改善箇所説明図

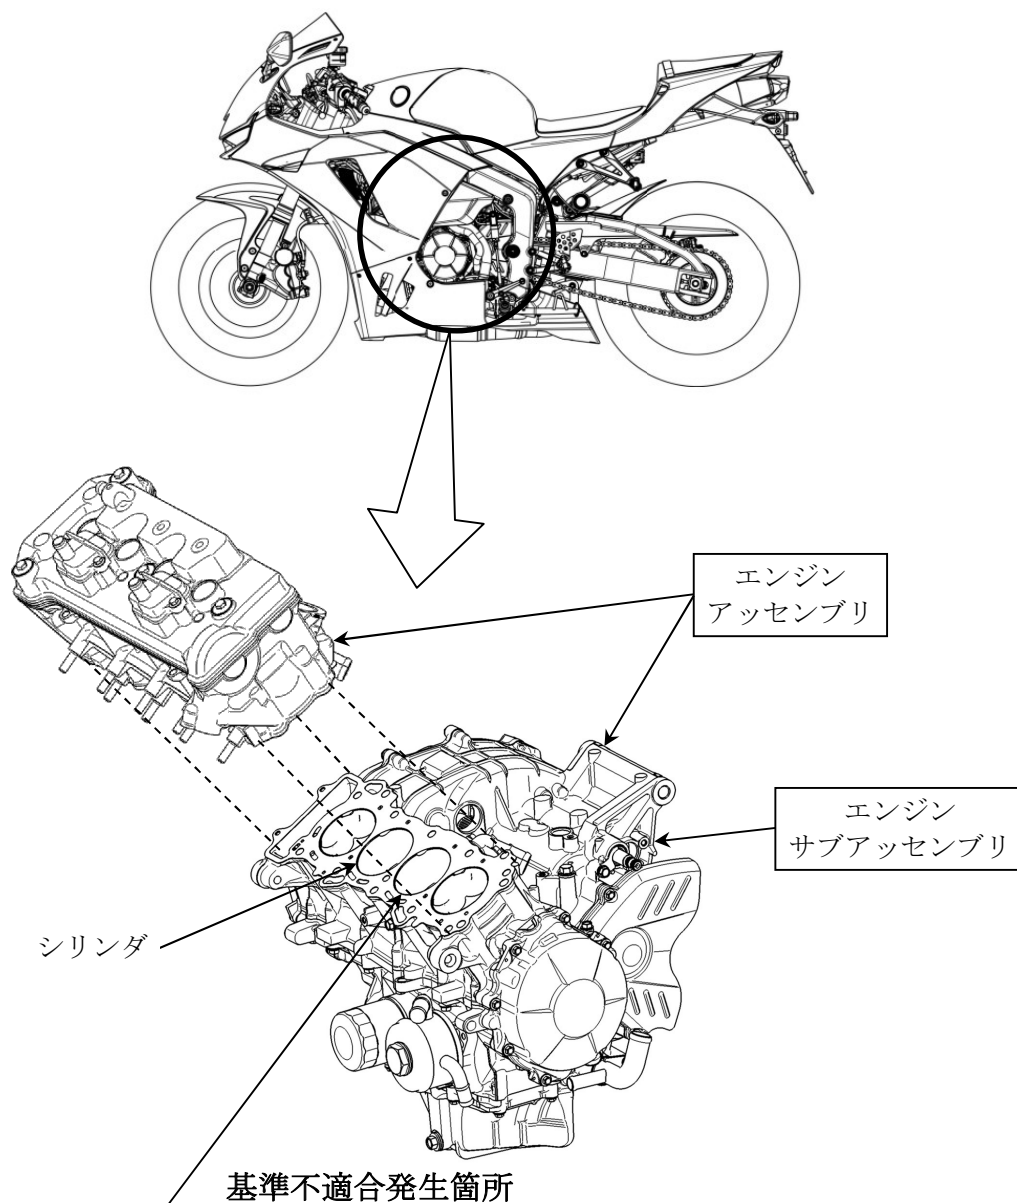
原動機において、シリンダ加工の工程管理が不適切なため、シリンダ表面が粗くなり、走行中にエンジンオイルが燃焼室まで吸い上げられて燃焼し、オイル消費量が増えることがある。そのため、オイルの潤滑不良で異音が発生し、そのまま使用を続けると、走行中にエンジンが破損し、後輪がロックして転倒する、または、火災に至るおそれがある。

全車両、エンジンを点検し、異常がある場合はシリンダの良品が組み込まれたエンジンサブアッセンブリに交換する。また、異音がある場合はエンジンをアッセンブリで交換する。

識別：車台番号打刻部付近に黒色の識別ラベルを貼付する。
